Indesit Company

Modèle:
D61SP

Code commercial:
23453

Notices

N1045072FIG1

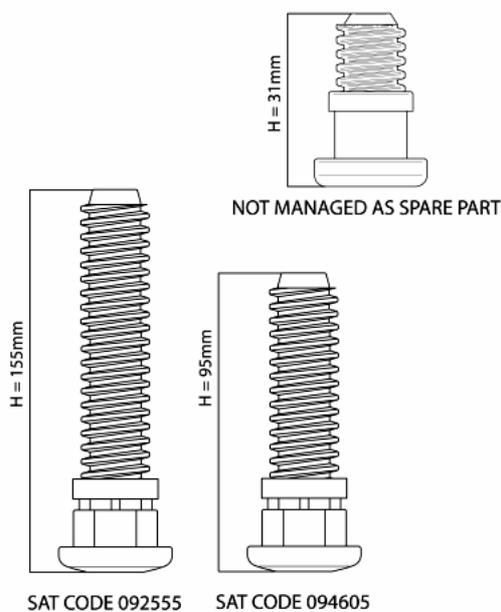
N1045072: Introduction pied arrière fixe H=31mm sur installation libre.

Depuis le numéro de série 40218.0001, les lave-vaisselle à installation libre concernés par cette notification, contiennent un nouveau pied arrière fixe d'une hauteur de 31mm.

Le nouveau pied remplace le pied réglable d'une hauteur de 155mm code Sav 092555, sauf dans les machines de la gamme EVO3 avec TurboDry où il remplace le pied réglable d'une hauteur de 95mm code Sav 094605.

Le Service Pièces détachées continuera à gérer uniquement les pieds réglables de 155mm et de 95mm car ils sont interchangeables avec le fixe de 31 mm.

Les trois pieds sont représentés dans l'image N1045072FIG1.

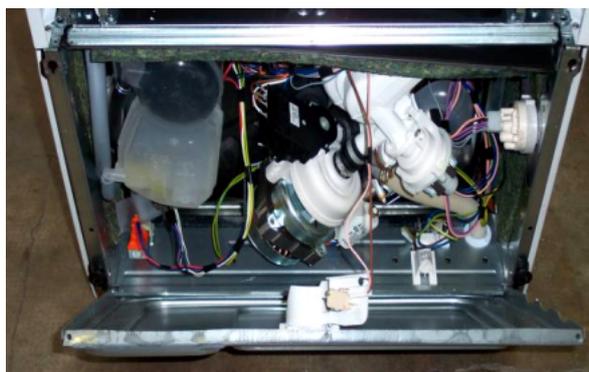
n1045062: Introduction d'une nouvelle structure 'EVO' dans les lave-vaisselle

Les modèles de lave-vaisselle concernés par la présente notification, à partir du numéro de série 30101.0001, sont fabriqués avec une structure 'EVO'. Ils se différencient des modèles antérieurs à la modification par l'introduction de NOUVELLES CUVES ET DE NOUVEAUX PIEDS (voir N1045062TAB1).

CODE COMMERCIAL 25117:

MODÈLES ANTÉRIEURS À LA MODIFICATION :

Cuve : 061991;
Pieds de la cuve : 073972 ;
Pieds fournis avec l'ensemble des accessoires du socle : 034261;

MODÈLES POSTÉRIEURS À LA MODIFICATION :

Cuve : 092554 ;
Pieds de la cuve : 092555 ;
Pieds fournis avec l'ensemble des accessoires du socle : 034261.

La photo N1045062FIG1 illustre le fond du lave-vaisselle avec la structure 'EVO'.
